貴社ますますご盛栄のこととお慶び申し上げます。
平素はひとかたならぬ御愛顧を賜り、ありがとうございます。
このたび、NP20W [揚程 5m] が仕様変更に伴い、モデル名を
NP20W 1 に変更致します。

【新機種名】 NP20W1 (100V・200V兼用)

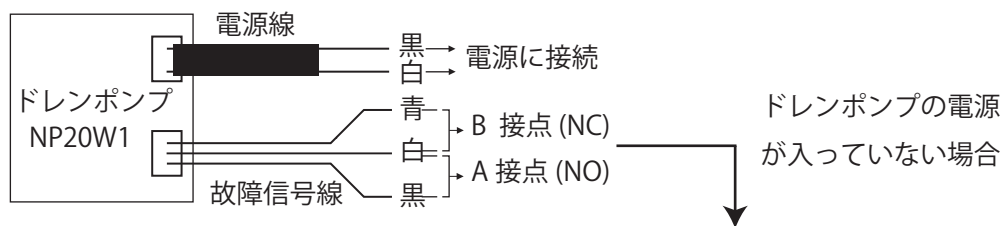
1. ドレンポンプ本体カバーにある LED 表示灯を追加

ご確認くださいことでドレンポンプの正常・異常
を判断いただけます。

緑色 (点灯) ドレンポンプは正常です。

赤色 (点灯・点滅) ドレンポンプの異常が考えられます。
